Parc éolien de RIENCOURT

Mémoire en réponse à l'avis de la Mission Régionale d'Autorité environnementale (MRAe)

80-VSB-EOLIENNESDERIENCOURT

Novembre 2018

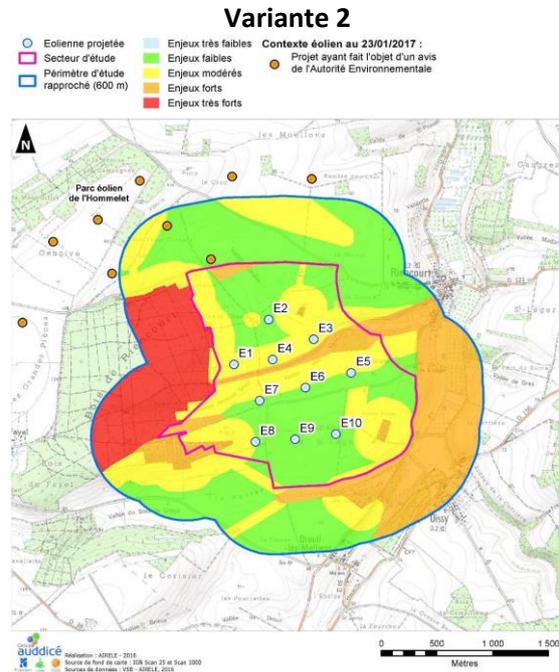
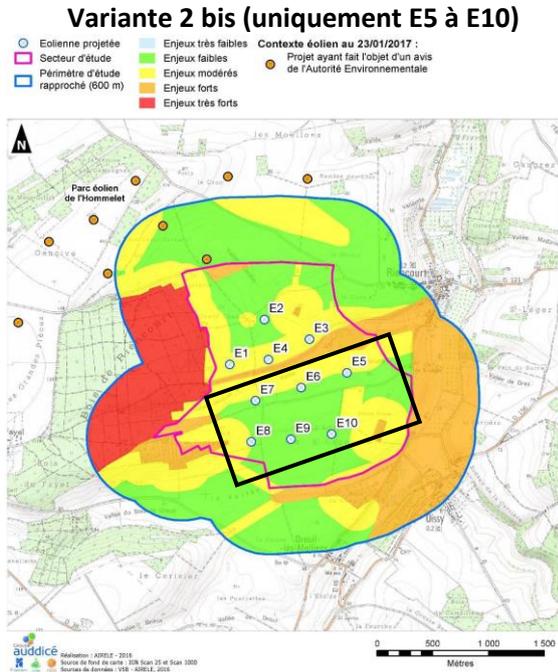
Page 8 de l'avis : « Toutefois, l'autorité environnementale regrette qu'aucune solution avec un nombre inférieur d'éoliennes n'ait été étudiée. La variante V4 a été étudiée avec 11 éoliennes contre 10 pour la V2, alors qu'elle aurait pu être analysée pour un nombre moindre d'éoliennes également. Les solutions alternatives considèrent toutes entre 10 et 11 éoliennes, la recherche de l'évitement tout en cherchant à développer un projet viable n'est donc pas réalisée complètement.

[...] L'autorité environnementale recommande d'étudier des variantes avec un nombre d'éoliennes inférieur à 10 sur ce site, permettant de mieux prendre en compte les enjeux environnementaux et compatibles avec la viabilité de parc, en tenant compte des bridages que nécessite le choix de la variante actuelle. »

Dans une recherche d'alternative, VSB énergies nouvelles a également présenté une variante 4 dans l'étude d'impact du projet, suite aux observations mentionnées dans la demande de compléments au dossier de demande d'autorisation unique, en date du 8 août 2017. Cette solution, bien qu'intéressante, car s'éloignant des couloirs de déplacement des chiroptères (voir annexe 2), s'avère incomplète, car défavorable d'un point de vue paysager.

En effet, si l'on prend le projet en tant que tel, la variante 4 présente un impact moindre sur l'avifaune et les chiroptères comparée à la variante 2. Toutes les éoliennes sont situées dans des secteurs à faibles enjeux, alors que la variante 2 présente trois éoliennes (E1, E4 et E3) dans une zone à enjeux modérés de par la présence d'un couloir de déplacement des chiroptères à proximité.

A contrario, si on prend en compte le contexte éolien, la variante 4 réduit considérablement l'espace libre avec le parc éolien de l'Hommelet au nord. Ces deux parcs forment ainsi un « goulot d'étranglement » pour les migrants, que ce soit en migration pré-nuptiale ou post-nuptiale ou encore lors des déplacements locaux. Alors que la variante 2 offre un espacement suffisant entre les deux parcs éoliens pour permettre le passage de l'avifaune migratrice ou en déplacement local. Il en est de même pour la zone de nidification de l'œdicnème criard entre les deux parcs et la zone de rassemblement post-nuptial identifiées lors des inventaires. Les éoliennes de la variante 4 sont plus proches de ces deux secteurs que les éoliennes de la variante 2.

Enfin, si un impact ne peut être évité, il est plus facile de réduire un impact sur la mortalité des chiroptères par la mise en place d'un bridage en fonction de paramètres météorologiques, qu'un impact de dérangement ou de mortalité de l'avifaune, de par des paramètres de présence beaucoup plus aléatoires que pour les chiroptères. De ce fait, la variante 2 se révèle moins impactante sur la faune et l'avifaune que la variante 4 si l'on prend en compte le contexte éolien.

Ainsi, VSB énergies nouvelles estime avoir pris en compte l'ensemble des préconisations écologiques préalables à l'implantation d'un parc éolien d'un nombre de 10 éoliennes tel que présenté dans la variante 2 et a donc fait le choix de maintenir ce nombre de mâts.

ANNEXE 3 : CARTE DES PARCELLES POTENTIELLES PRESENTIES POUR LA MISE EN PLACE D'UNE JACHERE

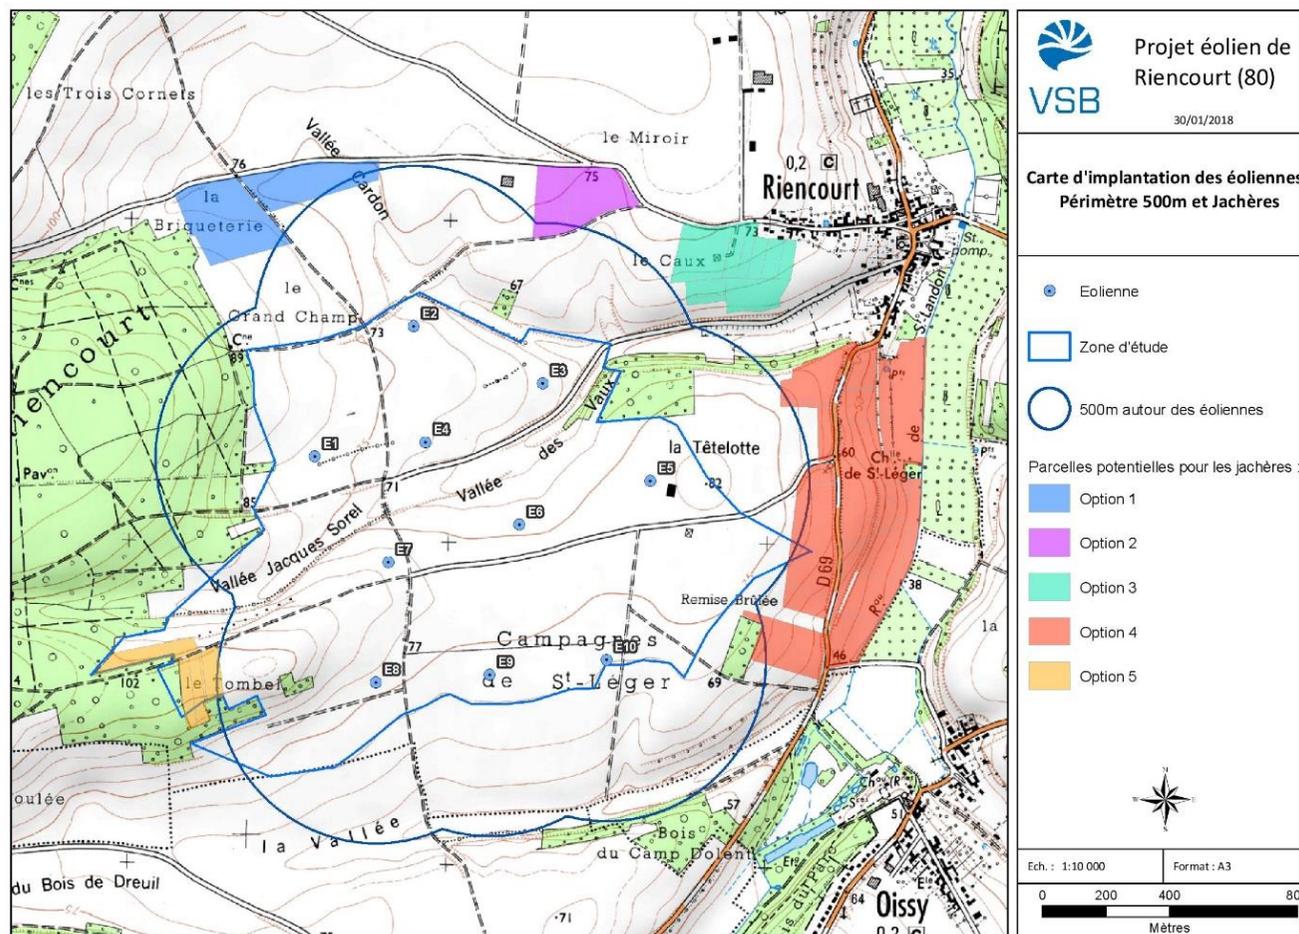
Page 9 de l'avis : « une mesure d'accompagnement favorable à l'œdicnème et aux Busards est proposée, il s'agit de la mise en place d'une jachère de type faune sauvage sur 2 hectares, avec conventionnement. Celle-ci demeure cependant insuffisamment précisée ; le pétitionnaire rappelle que la mesure est en cours de définition, mais ne propose que des options d'implantation et aucun accord signé ne figure dans le dossier.

[...] Du fait de l'importance du site à proximité du plus important rassemblement post-nuptial des œdicnèmes criards, l'autorité environnementale recommande d'apporter toutes les précisions nécessaires sur la mise en place de jachères et de prévoir un retour régulier sur la réalisation de cette mesure. »

Les zones potentielles à la mise en application de cette mesure, mises en évidence par les options de couleur sur la carte en annexe 3, ont été déterminées compte tenu des caractéristiques préalablement évoquées, et des points spécifiques, que sont :

- Superficie d'au moins 2 hectares
- Distance raisonnable par rapport aux implantations (un périmètre de 500 m minimum)

Ces options, sont pour la plupart, situées hors de la zone d'étude du projet (options 1, 2, 3, 4), requérant la reprise intégrale du travail de démarche foncière (reconnaissance des propriétaires et exploitants des parcelles concernées, prises de contacts, rendez-vous, négociation, signature).

Afin d'assurer une mise en œuvre de cette mesure d'accompagnement dès la mise en service du parc, VSB énergies nouvelles a d'ores-et-déjà entamé la procédure foncière et communiqué auprès des représentants locaux, comme l'indique l'attestation en annexe 4. Néanmoins, au vu de la situation, il demeure difficile pour VSB énergies nouvelles de s'engager sur un délai de finalisation des accords, car celui-ci dépend directement de l'acceptation des parties prenantes concernées.
